Hoogheemraadschap van
Rijnland

Nota van Beantwoording

Periodieke actualisatie
leggers en gekoppelde
werkingsgebieden 2025

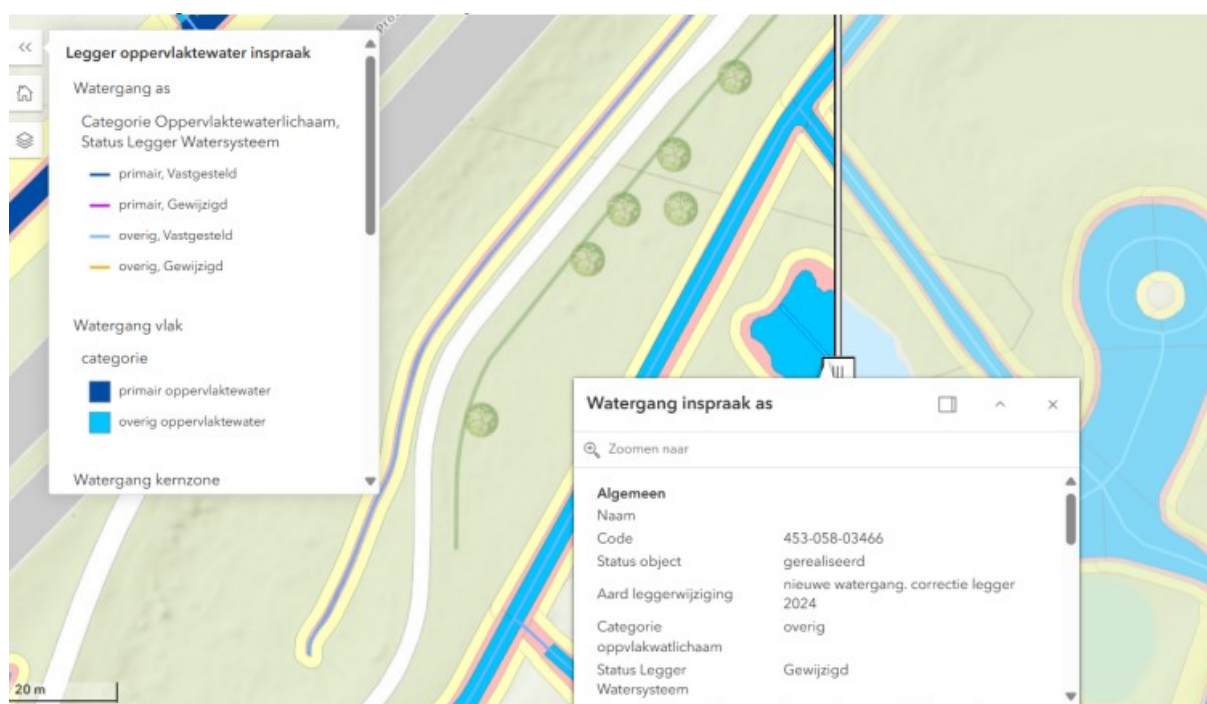
In de Legger oppervlaktewater staan bij watergang 116-058-00493 niet de juiste gegevens vermeld. Het betreft de waterberging op het perceel Wassenaar C 216.

Overigens kloppen de lengte- en de breedtemaat naar onze mening ook niet, wilt u deze controleren?

Watergang 116-058-00493 betreft inderdaad een waterberging. Deze informatie is bij ons bekend (getekende overeenkomst: 25.079101) en zullen we vermelden in het opmerkingenveld in de legger bij deze watergang. Eveneens zetten we de diepte op 0, zodat de leggerbodem op winterpeil ligt. Om verwarring te voorkomen zetten we ook de taludhellingen op 0 en veranderen we de breedte naar een gemiddelde bodembreedte van 39,6 meter om zo de lengte/breedte verhouding overeen te laten komen met de oppervlakte van het bergingsgebied. Dit voorkomt dat de indiener wordt aangeschreven als gevolg van de baggerschouw.

Ter verduidelijking: voor wat betreft de begrenzing en afmetingen wordt altijd het watervlak gebruikt, niet de as (lijn) met de gemiddelde breedte en lengte.

Er is een aanpassing van de legger oppervlaktewateren noodzakelijk. In het opmerkingenveld van watergang 116-058-00493 wordt toegevoegd: 'betreft een waterberging bodem op winterpeil. In de winterperiode ontstaat er een plas-dras situatie.' Ook worden de taludhellingen en de waterdiepte op 0 gezet. De breedte wordt veranderd naar de gemiddelde bodembreedte van 39,6 meter.

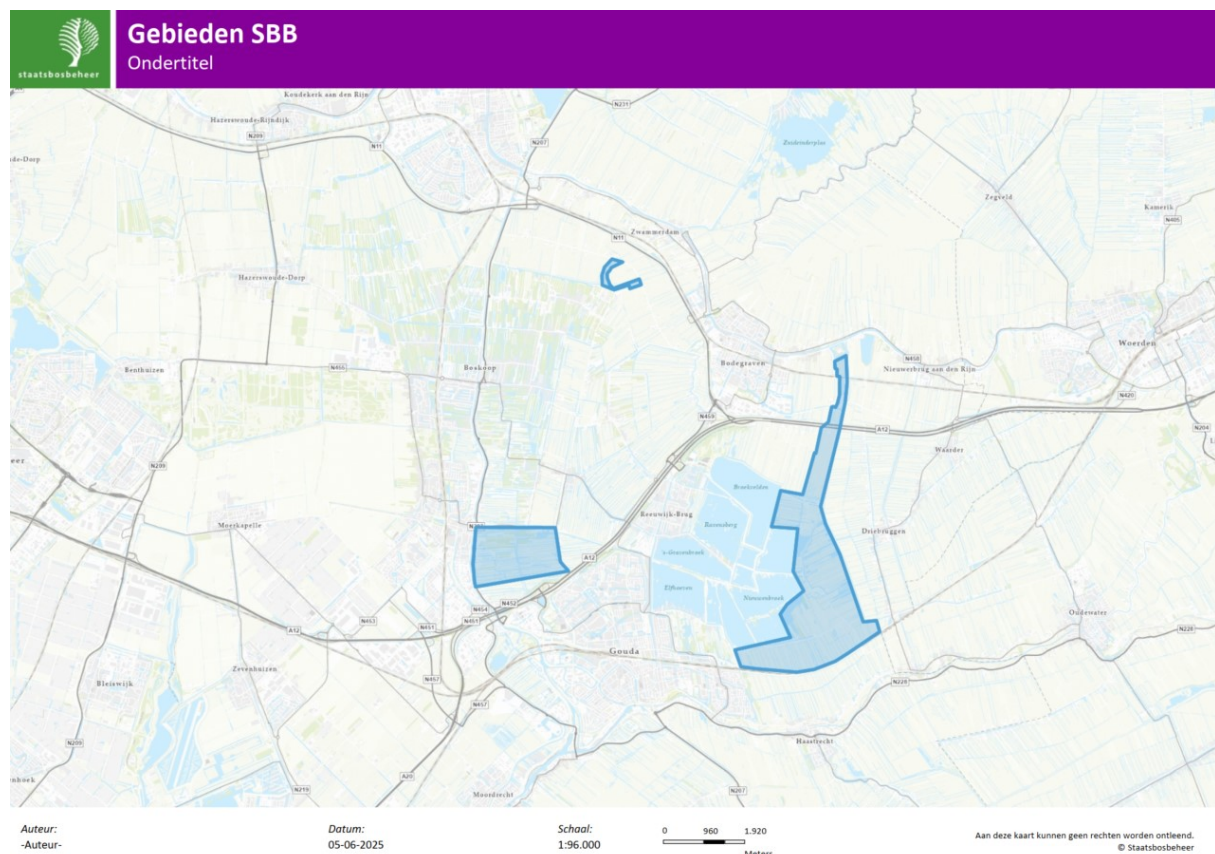
Via een melding van berichten in de buurt kwam ons ter ore dat er een herziening van de regionale legger van de oppervlaktewateren door het hoogheemraadschap van Rijnland plaatsvindt. Binnen Staatsbosbeheer team Groene Hart, planeenheid Gouda e.o., valt een groot gedeelte van het beheergebied binnen het gebied waar hoogheemraadschap Rijnland verantwoordelijk voor is. In die gebieden hebben we op diverse plaatsen te maken met afkalving van oevers waardoor de veel watergangen door de jaren heen fors breder zijn geworden. Dit probleem is bij ons in beeld en we werken actief aan oeverherstel en het tegengaan van afkalving. Het risico van het herzien van de legger is dat de legger in deze watergangen wordt geplaatst op de huidige afgekalfde oeverlijn. Als wij de oevers willen herstellen overschrijden we al snel de nieuwe legger waardoor we water moeten gaan compenseren. Als dit de situatie wordt hebben wij geen mogelijkheid om de oevers te beschermen en zal de afkalving op sommige plaatsen verder doorzetten. Dit gaat niet alleen ten koste van de oevers maar ook van de waterkwaliteit. Met het herstellen van oevers hebben we al mooie resultaten geboekt en graag gaan wij hiermee verder. Wij hopen dat u onze zienswijze en opmerkingen zult begrijpen en we komen graag met u in contact om naar een oplossing voor onze gebieden te zoeken. In de bijlage vindt u een kaart met de gebieden waar het om gaat.

Onze algemene werkwijze is als volgt: als Rijnland of een gemeente constateert dat de afmetingen van wateroppervlakken veranderd zijn op basis van luchtfoto's, dan worden de wateroppervlakken aangepast in de legger. De legger legt de werkelijke situatie vast. Verder is het aan de onderhoudsplichtige om de oever in stand te houden.

Maar, als er watergangen zijn waarbij Staatsbosbeheer aangeeft dat het geen demping betreft, maar eigenlijk het herstellen van de oever, dan kan dit bij de afdeling Vergunningverlening worden gemeld. Er kunnen dan andere regels gelden. De oeverlijn mag dan meestal worden hersteld tot de lijn die is vastgelegd in de legger uit 2007 (de eerste legger oppervlaktewateren) zonder dat dit gecompenseerd hoeft te worden. Wel zijn deze werkzaamheden vergunningplichtig.

Ons voorstel is dat Staatsbosbeheer contact opneemt met onze afdeling Vergunningverlening (vergunningen@rijnland.net) over de gewenste herstelwerkzaamheden.

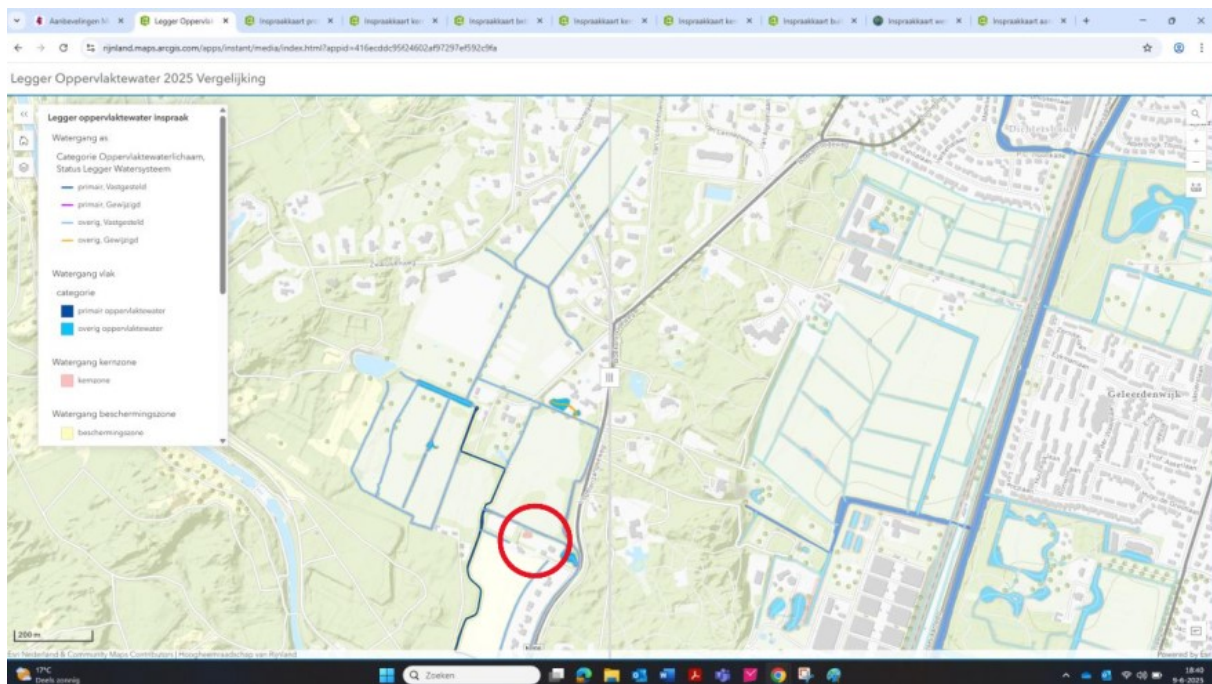
Het is voor ons ook een raadsel waarom Rijnland de als ‘overig oppervlaktewater’ gekenmerkte watergangen bij de Nachtengalenlaan niet onderdeel laat uitmaken van een nieuwe duinrel, om zo bijvoorbeeld water naar de weilanden in Vogelenzang te laten stromen/pompen, zodat dat gebied niet meer (of minder) afhankelijk is van water uit de Leidsevaart en Aerdenhout-West minder grondwateroverlast heeft. Onze vraag is ook waarom bij de wijzigingen slechts één klein gedeelte wordt aangegeven, zie de rode cirkel.

6. Dit is een foutieve wijziging. Het meertje [code 455-058-00647] hoort niet in de legger te worden opgenomen en wordt daarom verwijderd;
7. In Aerdenhout-West liggen op dit moment geen functionerende duinrellen. Samen met de gemeente zullen wij nagaan welke mogelijkheden er zijn tot aanleg van duinrellen.

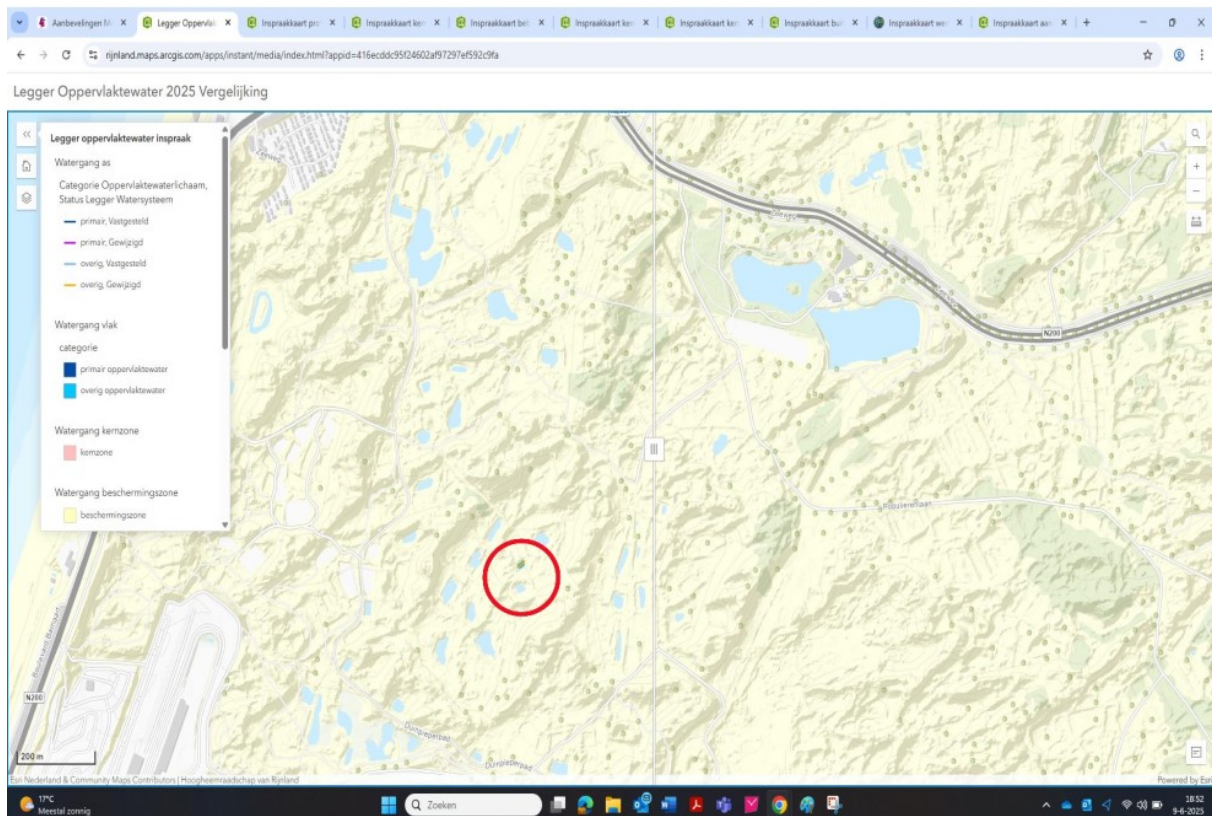
Waarom ontbreken deze watergangen bij de wijzigingen, aangezien ook daar mogelijkheden liggen om de overlast in Aerdenhout-West aan te pakken en waarom wordt er alleen iets gewijzigd bij een heel klein meertje in het duingebied. Zie ook hier de rode cirkel:

4. De legger oppervlaktewateren geeft de werkelijke, gerealiseerde situatie weer. Plannen die er zijn om nieuwe duinrellen aan te leggen, zullen dus niet zichtbaar zijn in de legger oppervlaktewateren tot deze gerealiseerd zijn. Daarnaast zullen alleen waterpartijen die in verbinding staan met het watersysteem worden opgenomen. Op het moment dat een nieuwe duinrel is aangelegd, welke in verbinding staat met het watersysteem, wordt deze in de eerstvolgende actualisatieronde in de legger opgenomen;

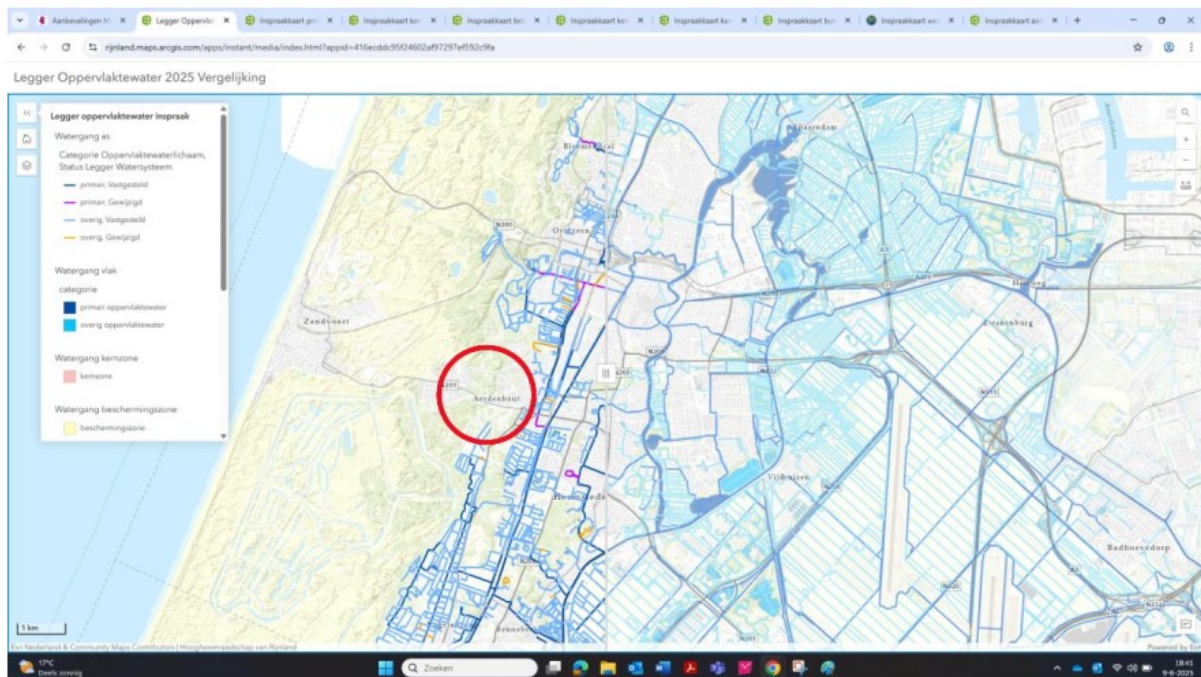
In Aerdenhout-Oost heeft Rijnland – gelukkig – wel voldoende geïnvesteerd, zie onderstaande rode cirkel. Waarom wordt dit niet aangesloten op Aerdenhout-West, teneinde de overlast aldaar te verhelpen?

Legger Oppervlaktewater 2025 Vergelijking

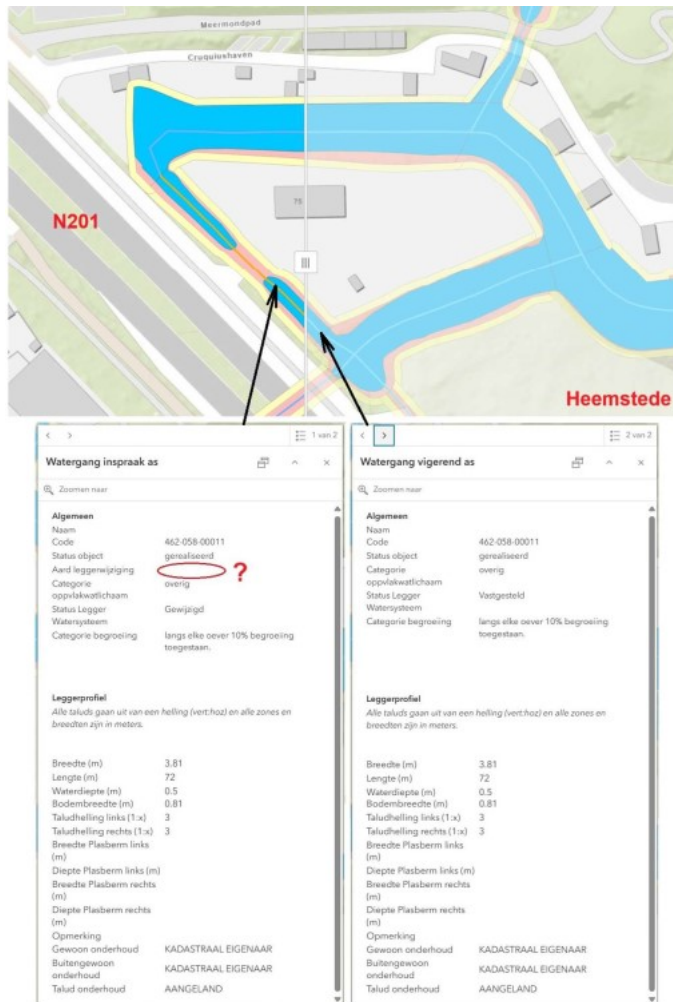
Bij het adres Cruquiusweg 75 te Heemstede is een watergang oranje gemarkeerd. Bij de details hebben wij gezocht naar de reden van deze wijziging. Maar de 'aard leggerwijziging' is niet ingevuld en alle details zijn exact gelijk. Zie bijlage 1. Wij vinden dit onzorgvuldig. Een wijziging die geen wijziging is moet dan ook niet doorgevoerd worden. Watergang blijft gelijk.

In een brief dd. 23-04-2025 wordt SBH door [REDACTED] geïnformeerd over een voorgenomen Leggerwijziging, die pas aan het eind van het jaar correct in de Legger zal staan. Zie bijlage 2, groen gemarkeerd. Maar deze voorgenomen Leggerwijziging staat niet op de actualisatie-kaart 2025 !

Gemeente Heemstede heeft een aanpassing gedaan aan watergang 462-058-00011. Deze wijziging is als zodanig in de Basisregistratie Grootschalige Topografie (BGT) opgenomen. De legger wordt gebaseerd op het BGT en luchtfoto's. Bij het veld 'AardLeggerwijziging' had dus *'watervlak aangepast. correctie legger 2024'* moeten staan. Het is inderdaad onzorgvuldig dat het veld "Aard Leggerwijziging" niet in alle gevallen correct is weergegeven. Hier zullen we in het vervolg scherper op zijn. Dat het veld niet is ingevuld, betekent echter niet dat de wijziging ongeldig is.

Het klopt dat de wijziging aan watergang 462-058-00324 nog niet zichtbaar is op de inspraakkaart. Deze wijziging was echter wel bij ons intern bekend en daarom als ambtelijke reactie op de inspraakkaart meegenomen. De wijziging wordt daarom in de vastgestelde legger meegenomen eind dit jaar. Het betreft een administratieve aanpassing waarbij een foutieve gemiddelde breedte stond opgenomen. Dit is gecorrigeerd. De gemiddelde breedte is nu 1,98m. Dit betekent niet dat de watergang op elke locatie 1,98m moet zijn. Voor de vereiste ligging van de oever van de watergang moet gekeken worden naar het aanwezige watervlak in de legger.

Er is een aanpassing van de legger oppervlaktewateren noodzakelijk. Watergang 462-058-00324 krijgt een aangepaste gemiddelde breedte en bodembreedte.

Noorden

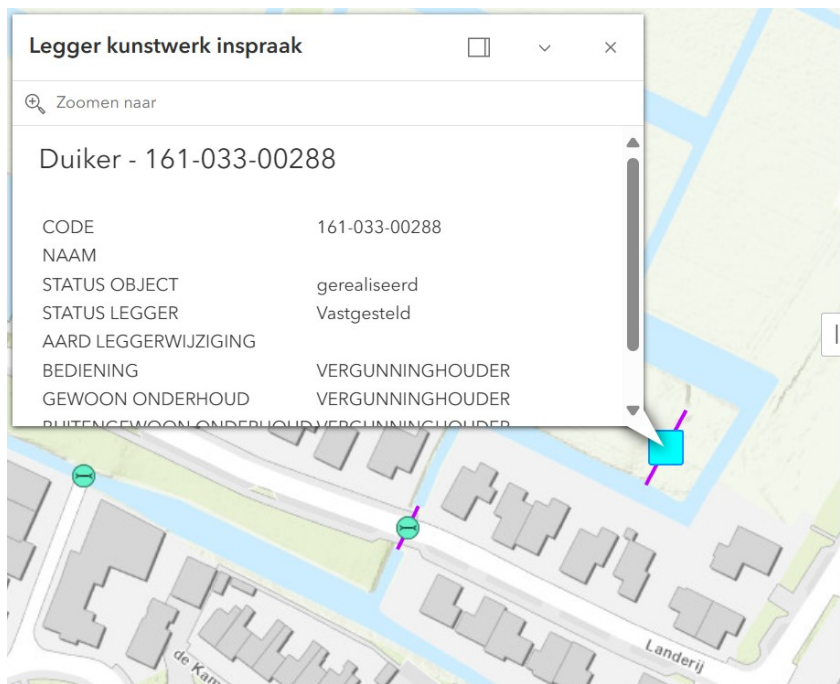
- Onlangs, echt ergens afgelopen maanden, is er vergunning verleend voor Water graven bij Voorweg 113-131 (minus 123). Aanvrager is [Redacted] uit Hazerswoude.

Nieuwveen

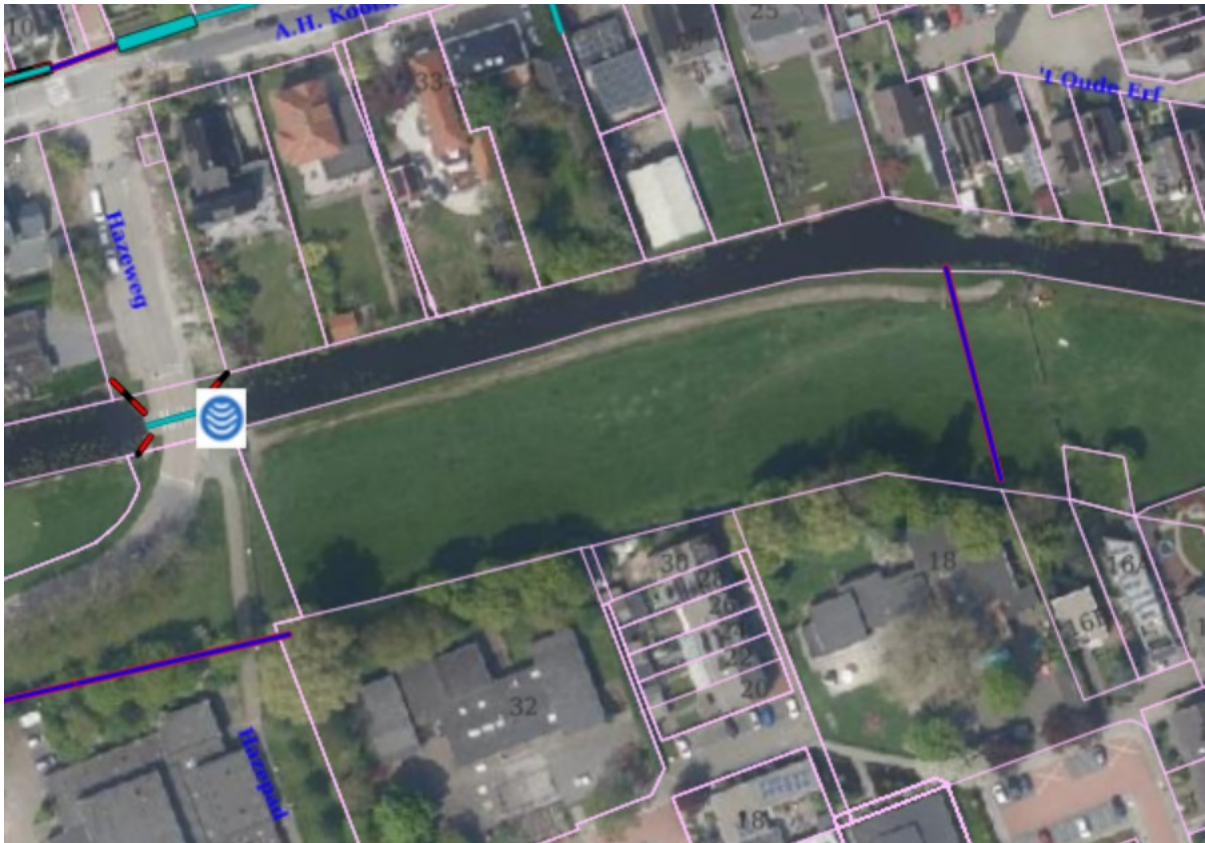
- Conradpark achter 16b. Inlaat van ringsloot naar teensloot toevoegen. Deze ligt er al meer dan 50 jaar.

- W.P. Speelmanweg, links van 24d duiker toevoegen van wegsloot naar N-wegsloot

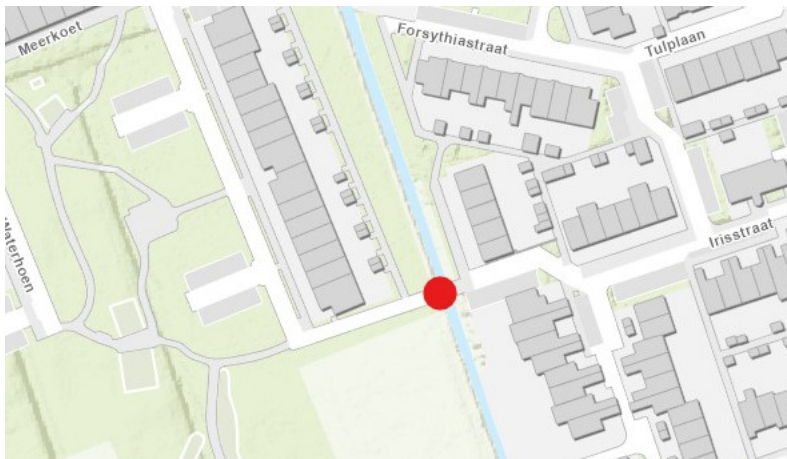
- Achter Regenboog 53 ontbreekt een brug. Deze graag toevoegen. Vergund onder Project Zuidhoek

- Achter Regenboog 3 en 19 en vanaf nr naar park ontbreken de bruggen. Deze graag toevoegen. Vergund onder Project Zuidhoek

- Duiker onder De Vrijheid ontbreekt. Graag toevoegen. Vergund onder Project Zuidhoek
